Por medio de la presente, se remiten Informes Técnicos de las Secciones Forestal e Hídricos, sobre el proyecto “**REHABILITACIÓN DE UN TRAMO DE CAMINO DE UNA LONGITUD DE 4.5 KILÓMETROS QUE CONDUCE HACIA LA CIMA DEL VOLCÁN BARÚ**”, promovido por **MATERIALES Y SUMINISTROS MENÉNDEZ, S.A.**

INFORME TECNICO DE INSPECCIÓN N°. SSHCH-077-2023

INFORME TÉCNICO N° SF-011-2023

Foto N° 3. Se observa cableado colgando muy bajo dentro del camino.

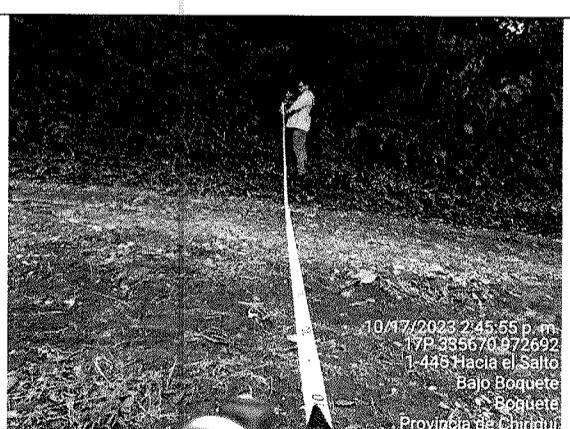
Adicional se observó en la servidumbre de la línea distribución de electricidad de Naturgy, S.A., paralelo al camino; que conduce energía a las instalaciones de antenas en la cima del PNVB, un mantenimiento reciente de vegetación; en otras partes se observó cableado colgando entre sus postes a una altura muy baja sobre el alineamiento del actual camino a rehabilitar, así como en la servidumbre del actual camino que conduce a la cima del Volcán Barú.

2. Exigir al promotor coordinar con NATURGY, S.A. previo a podar, a fin que se evalúe si se requiere desconexión del algún cableado de energía (Libranza); o si se evalúa la posibilidad de elevar más el cableado que se encuentra muy bajo en la alineación actual del camino a la cima PNVB, dentro de los primeros 4.5km de longitud a fin de evitar daños a terceros

Foto N° 6. Árboles de bosque latifoliado maduro a orilla de camino.

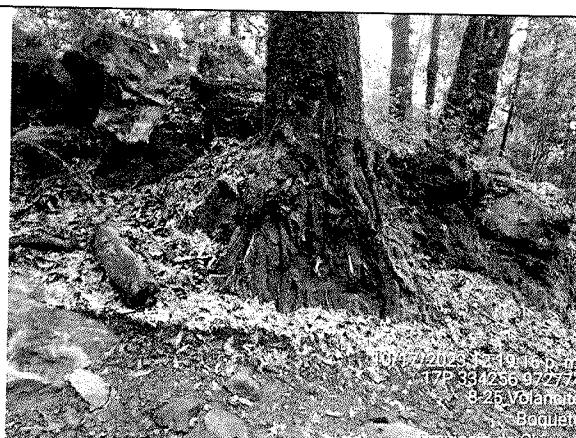
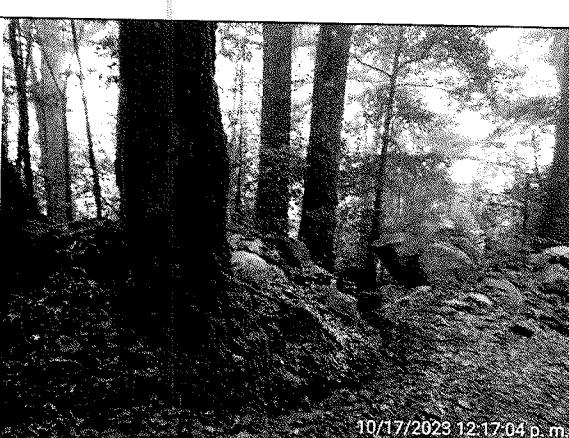
En algunas secciones del camino se observó árboles ubicados muy a la orilla de la rodadura actual del camino (**ver foto N° 6, 7, 8 en anexos**); éstos podrían verse afectados en su sistema radicular hasta colapsar, pese a que indican que no se realizará actividad de tala; esto por restricción del AP PNVB y a la viabilidad del proyecto aprobado para este EIA en proceso de evaluación. Vale mencionar que durante la inspección se nos indicó que será ampliado el ancho de la rodadura existente en 10 puntos específicos (3 en pendiente fuerte y 7 en sitio con menor pendiente) sin especificar ancho de ampliación y longitud esta ampliación; a fin que se permita el paso de dos vehículos. Durante la inspección realizamos medición en algunos puntos de la rodadura actual; los cuales fueron georeferenciados con GPS Garmin y a través de Coordenadas UTM/Datum WGS 84 citados a continuación:

1. Con respecto al hecho que no se talará árboles en la rehabilitación del tramo de camino de 4.5km de longitud; de acceso vehicular a la cima del PNVB por el Distrito de Boquete, **según el EIA en proceso de evaluación**; sería importante procurar no causar afectación a raíces de árboles adyacentes al camino a rehabilitar, dejando una distancia desde cunetas o drenajes por lo menos de 2m de separación, a fin de evitar que éstos colapsen por daños fisiomecánicos en su estructura radicular.
